Modulo per la presentazione delle osservazioni per i piani/programmi/progetti sottoposti a procedimenti di valutazione ambientale di competenza statale

ID: Codice procedura (ID_VIP/ID_MATTW):10844

Impianto per la produzione di energia elettrica da fonte eolica, costituito da 6 aerogeneratori della potenza complessiva di 37,2 MW, un sistema di accumulo da 25 MW e relative opere connesse in località "Rempillo" nel comune di Pitigliano (GR).

ALLEGATO alle OSSERVAZIONI all' IMPIANTO EOLICO denominato REMPLILLO nel COMUNE di PITIGLIANO (GR). Composto da n. 5 immagini e n. 5 pagine

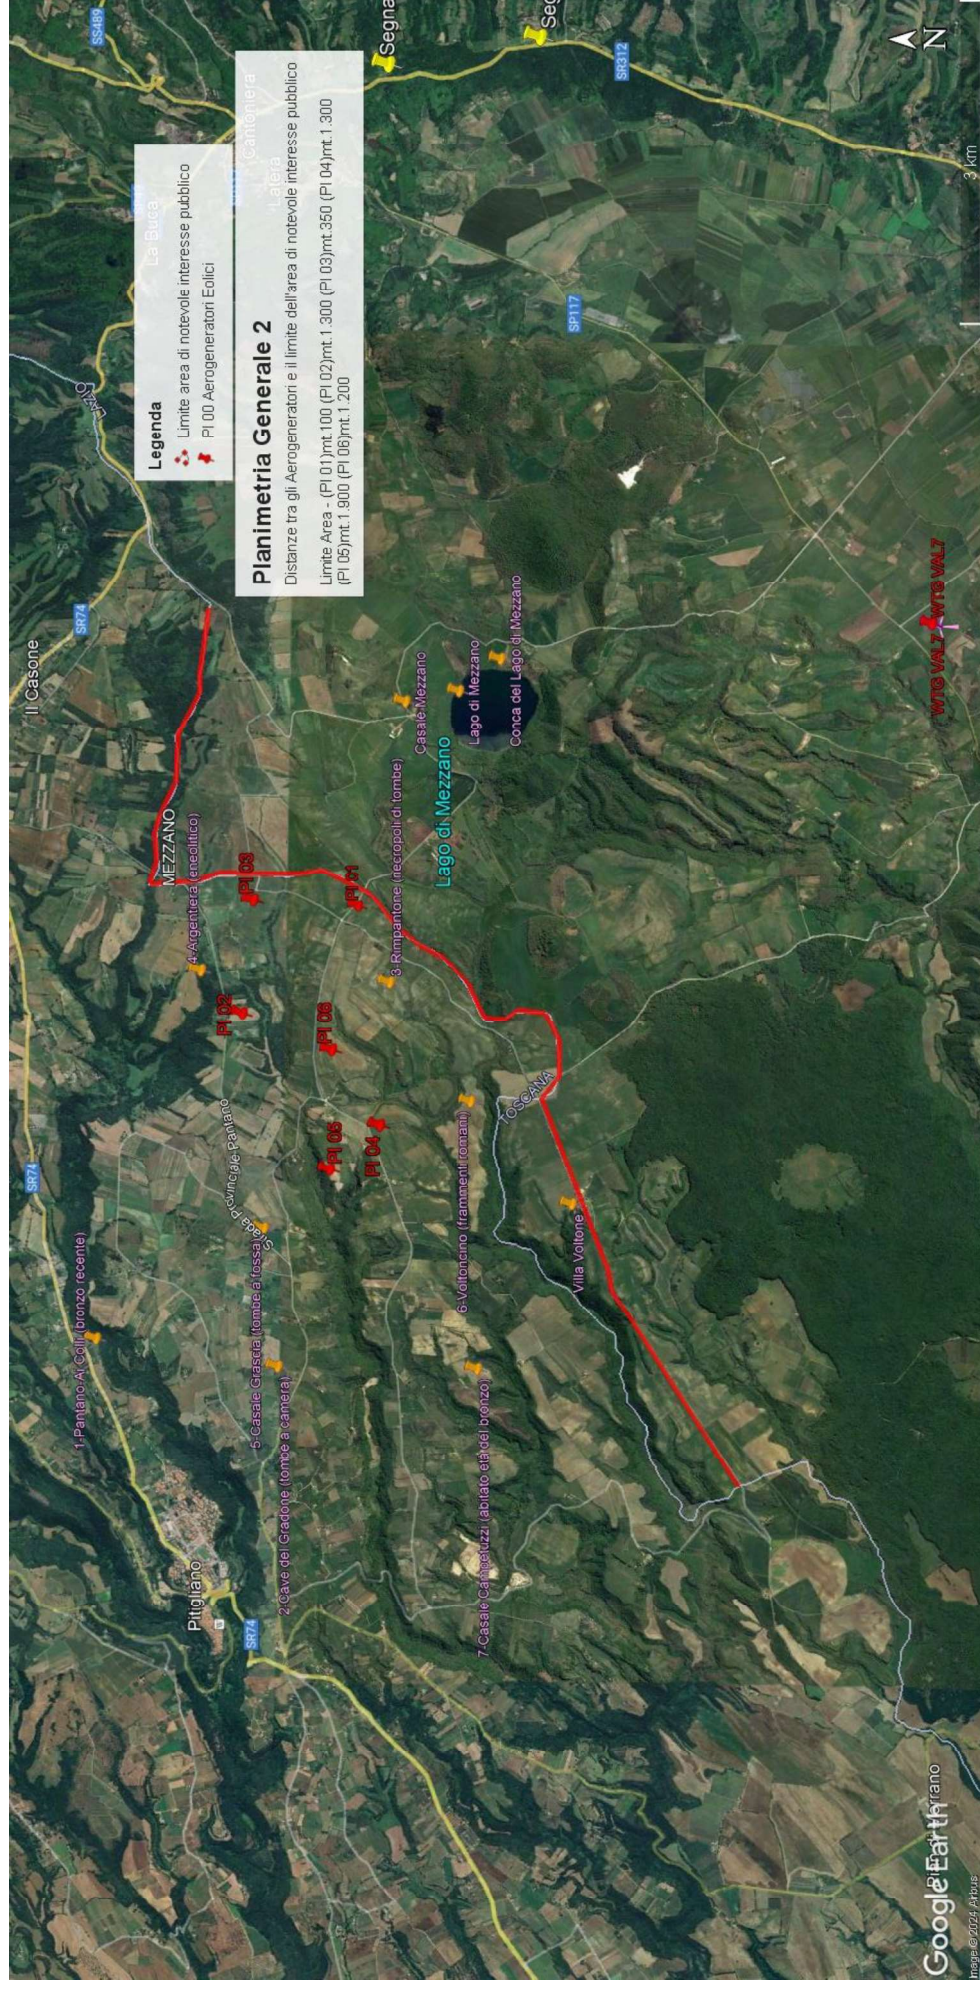
Immagine n. 1. Linea rossa indicante il confine Regioni Lazio-Toscana che coincide con parte del Perimetro del **vincolo di notevole interesse pubblico** ex art. 136 Codice Beni Culturali “**Conca del Lago di Mezzano e territorio circostante**” ed i sei aerogeneratori localizzati con segnapposti rossi da P01 a P06 e ricadenti all’interno delle fasce di rispetto di 3 km dal bene vincolato e quindi in **area non idonea** al loro insediamento (ex art 20 co. 8 lettera c quater del D.Lgs n. 199/2021 e ss.mm.ii).

In sintesi, visti l'art. 20 comma 8 lettera c) quater del D.Lgs n 199/2021 e le Linee guida nazionali appena citate, considerato l'enorme impatto dell'impianto eolico industriale denominato "Rempillo" sulla zona paesaggistica di notevole interesse pubblico ben individuata nelle immagini

n.1 e n. 2 e sui Beni Culturali evidenziati nell' immagine n. 3 dell'Allegato alle presenti Osservazioni, per la collocazione delle pale P04 e P05 direttamente all'interno del perimetro di un'area archeologica e per gli impatti anche sull'area intermedia e vasta dei pregiati territori laziali della Tuscia settentrionale e in particolare di quelli del pitiglianese ricco di emergenze agricole, naturalistiche, storiche e archeologiche del periodo etrusco ma non solo, si chiede che venga negata l'autorizzazione all' insediamento dell'impianto eolico denominato "Rempillo".

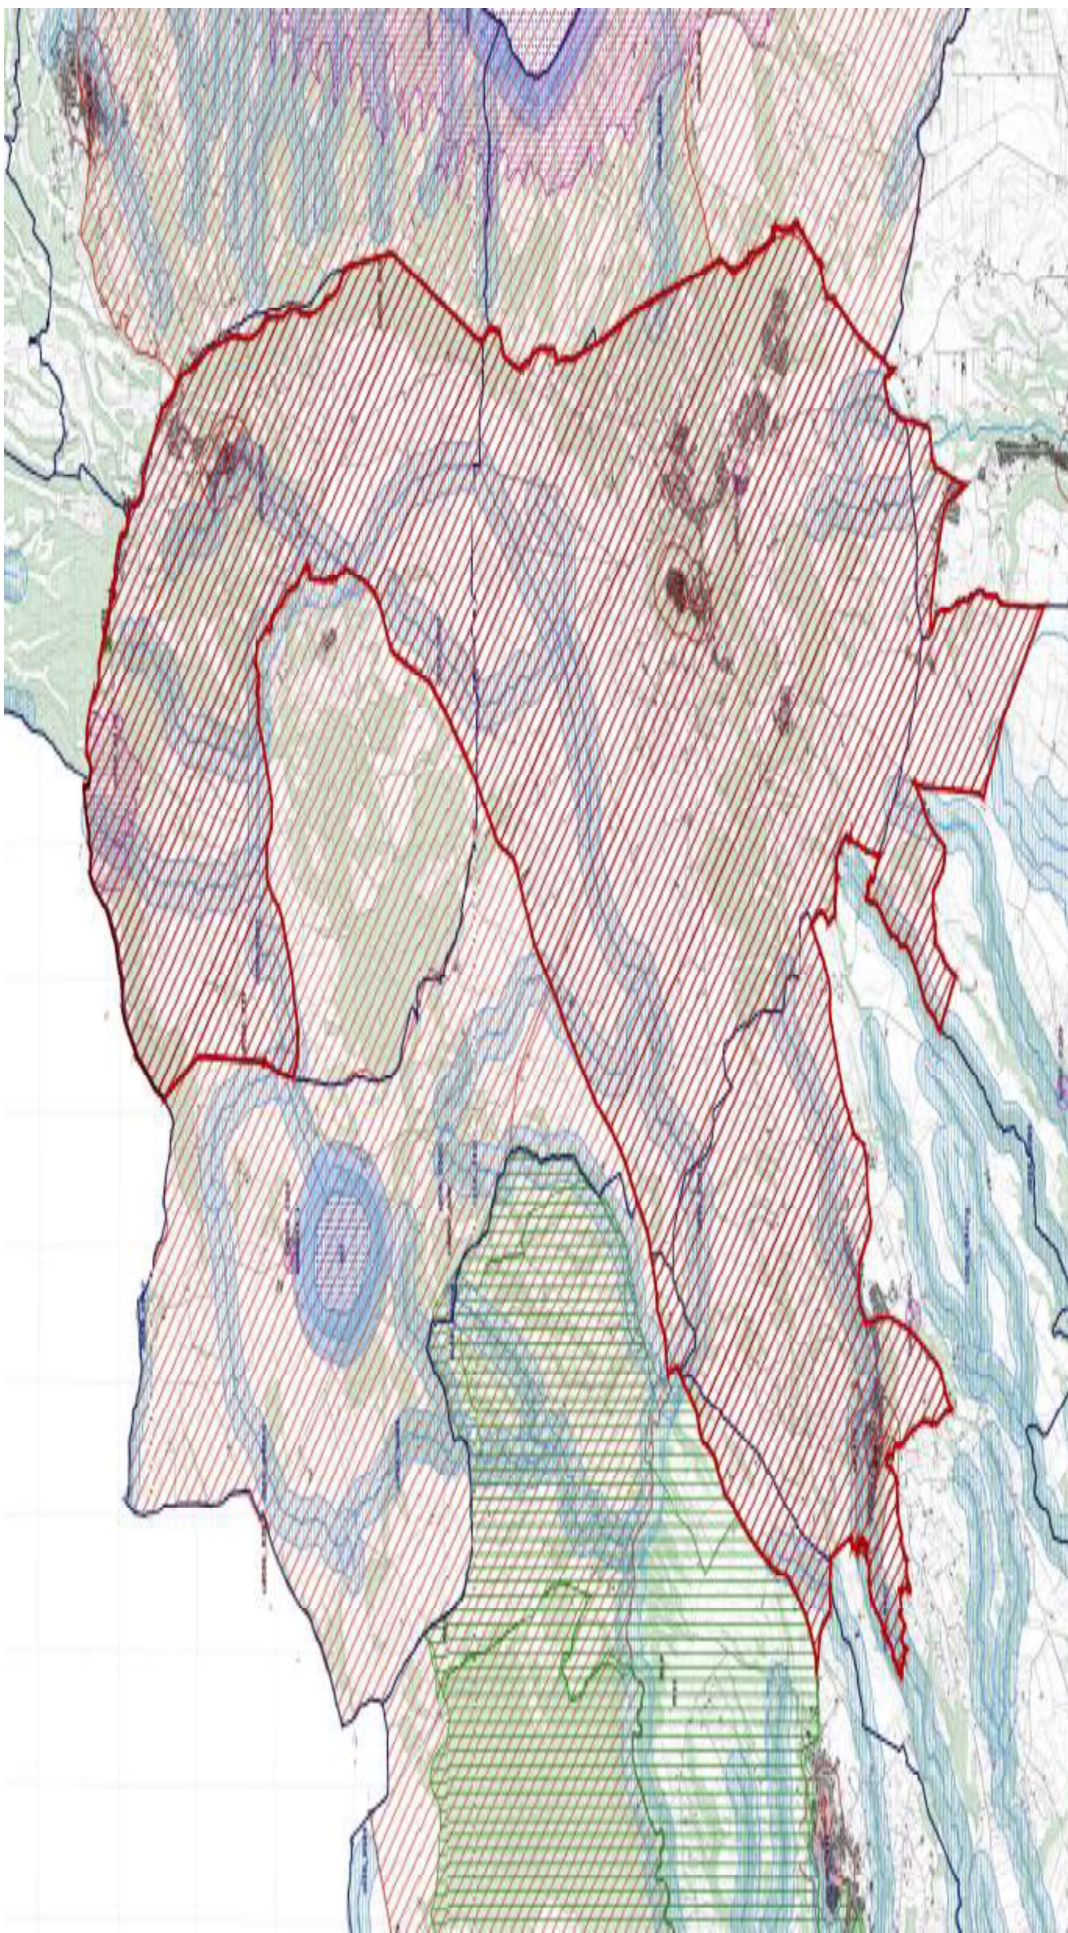
Immagine n. 2. Mappa tratta dalla proposta di nuovo vincolo ““Ambito paesaggistico, geologico e geomorfologico dell’orlo della caldera di Latera e delle sue pendici interessate dai centri eruttivi periferici” (si veda a riguardo la proposta pubblicata sul sito del MIC in data 09/08/2023) che conetterà le aree di notevole interesse pubblico ex art. 136 del D.Lgs n. 42/2004 “ Conca del Lago di Mezzano e territorio circostante” a sinistra e “Conca del Lago di Bolsena” a destra

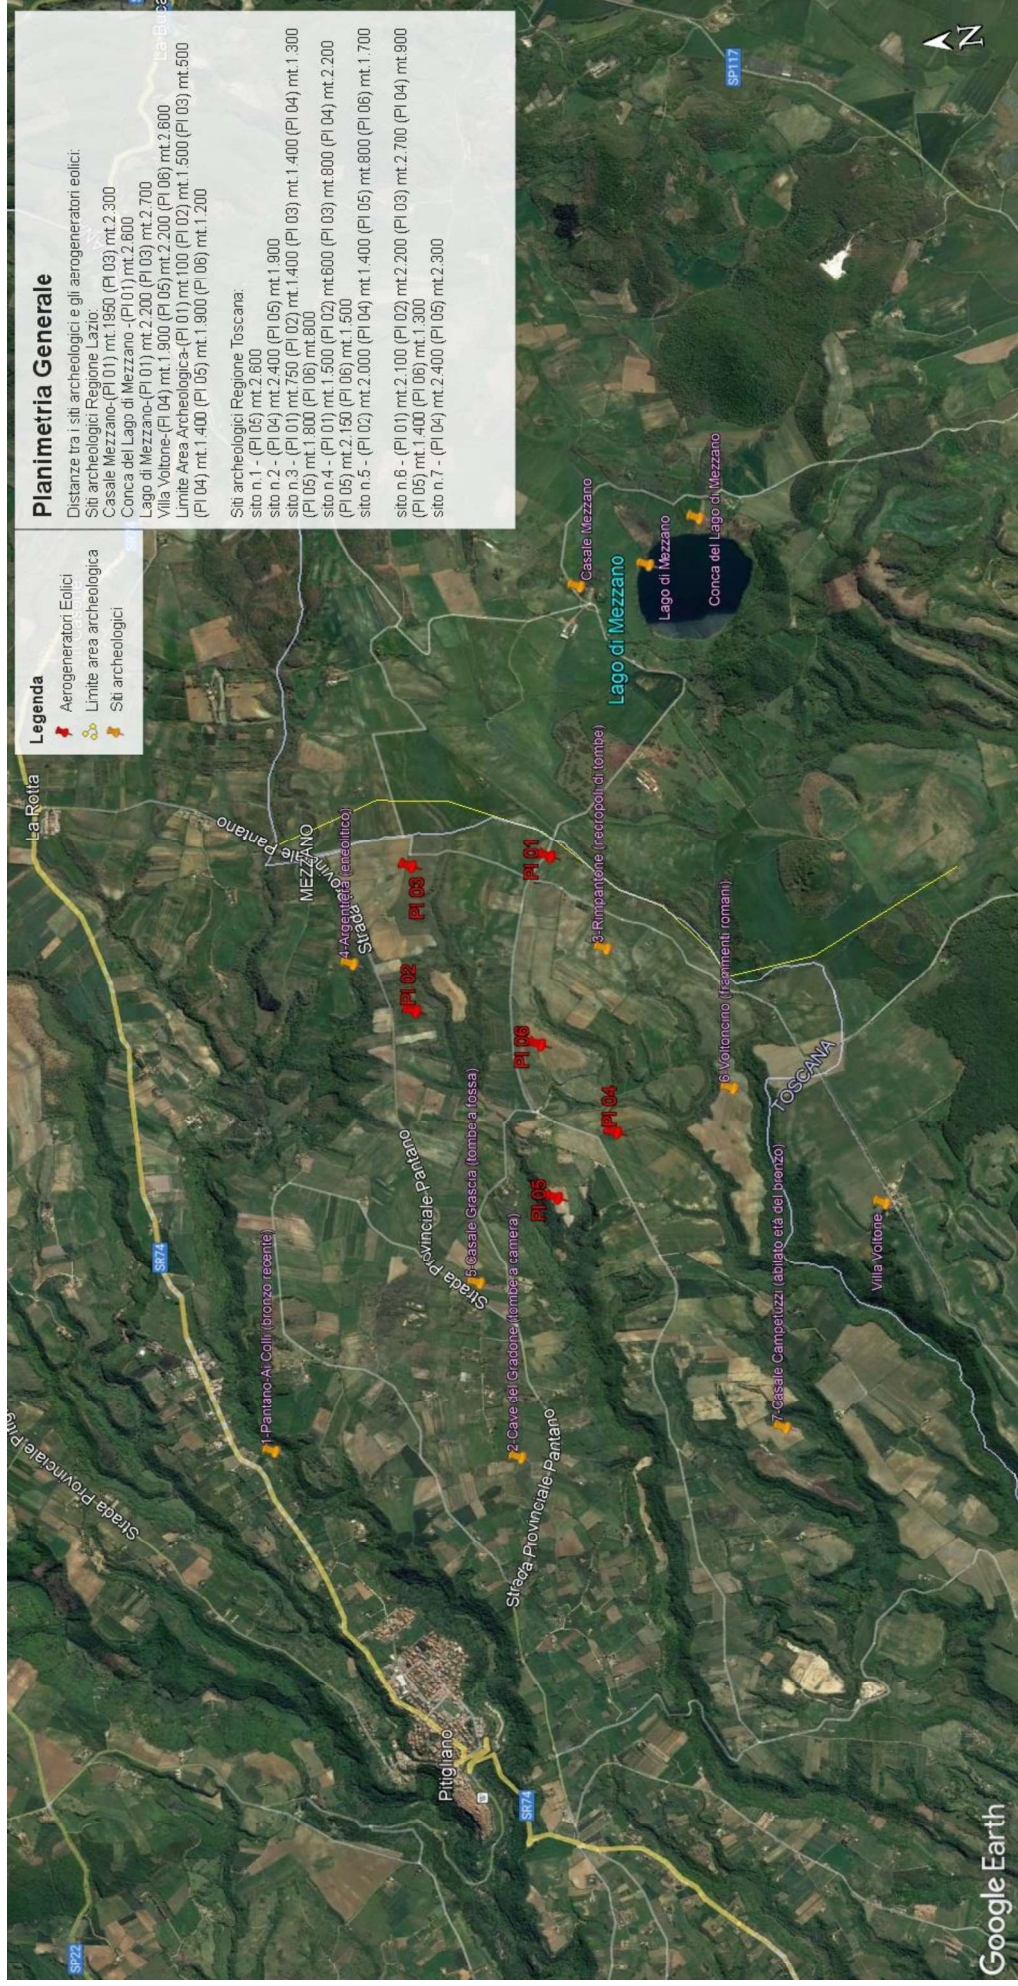
Immagine n. 3. Impatti dei sei aerogeneratori (in rosso) ricadenti nelle fasce di rispetto dei 3 km dai Beni Culturali (in giallo) e quindi in area non idonea al loro insediamento (ex art 20 co. 8 lettera c quater del D.Lgs n. 199/2021 e ss.mm.ii). Inoltre si segnala che le pale P04 e P05 ricadono all'interno di un'area archeologica e quindi in altra area non idonea.

- h) Le zone di interesse archeologico evidenziate nell'immagine n. 3 a cui si aggiungono anche l'importante abitato protostorico di Sorgenti della Nova e Ruder del Castello altomedioevale che si trovano a circa 4 km dalle aree in cui è stato progettato l'impianto eolico industriale. Poco più lontano i resti del castello medioevale "Morrone". Nell'area vasta le preziose necropoli eneolitiche (Poggi Alti) ed etrusche di Pitigliano, Sovana e Sorano.

Immagine n. 4 Situazione di saturazione da impianti FER nella provincia di Viterbo. Non sono riportati gli impianti fotovoltaici e agrivoltaici che hanno inciso per buona parte nel cumulo di impianti FER per superare già nel 2023 gli obiettivi del PNIEC assegnati alla Regione Lazio per il 20230.

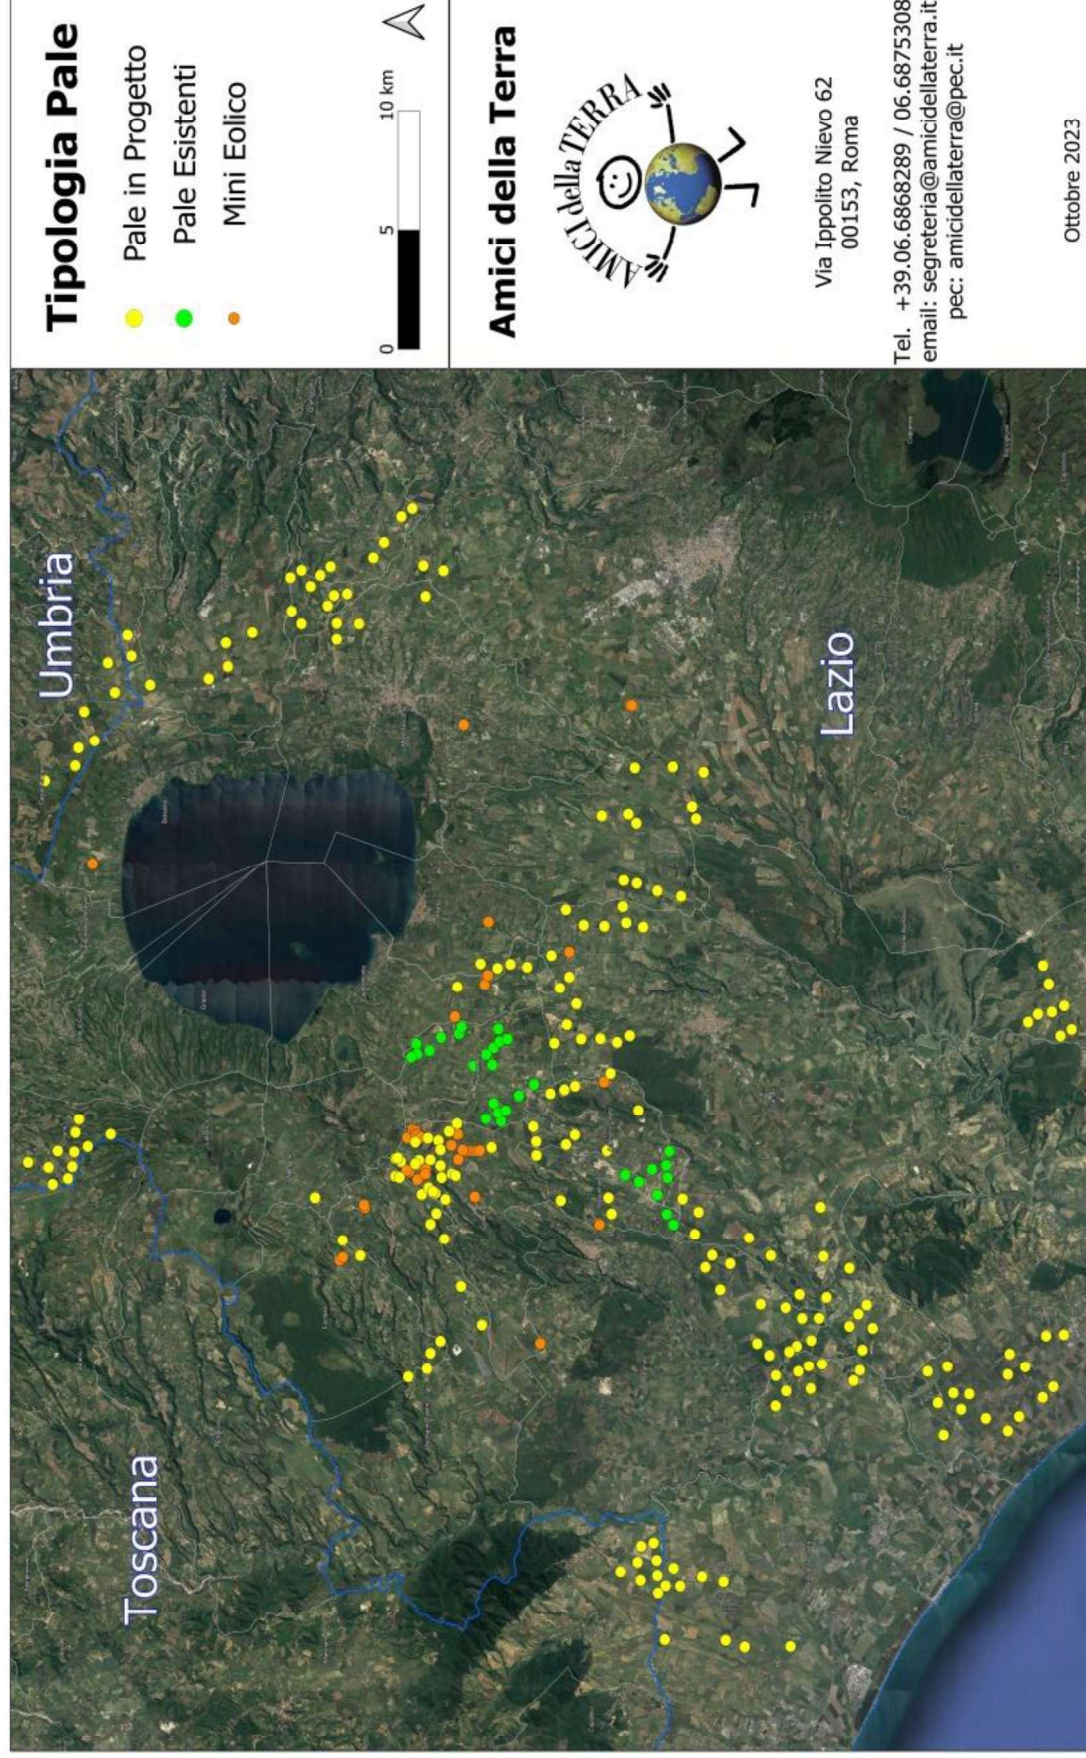
Quindi anche la Regione come Ente deputato dalla normativa nazionale a legiferare sulle aree idonee e non idonee si è espressa riguardo al fatto che abbia assolto ai doveri e alle quote stabilite dal PNIEC e in ambito regionale la provincia di Viterbo è stata quella con il più alto tasso di impianti FER tra tutte e quindi ormai satura ed il cumulo degli impianti FER installati, autorizzati e in progetto rappresenta una **elevata criticità per la sostenibilità ambientale di ulteriori eventuali iniziative**. L'impianto eolico “ Rempillo” pur essendo “esterno al confine provinciale e regionale ma nelle sue immediate vicinanze (a soli 100 metri i primi due aerogeneratori) oltre ad impattare sul territorio e sulle economie di tre Comuni del Lazio (Farnese, Valentano e Latera) si trova nelle fasce di rispetto dei Beni di notevole interesse pubblico come si è evidenziate nelle Osservazioni nn. 1 e 2 e crea anche degli impatti negativi anche sui beni naturalistici come verrà dettagliato nell'Osservazione n. 4. Inoltre andrebbe a sommarsi al già enorme cumulo di impianti eolici e fotovoltaici e geotermici che già creano una elevata criticità ambientale nella provincia di Viterbo e interferiscono anche con il territorio toscano come si può vedere dalle immagini nn. 4 e 5 dell'Allegato n. 1.
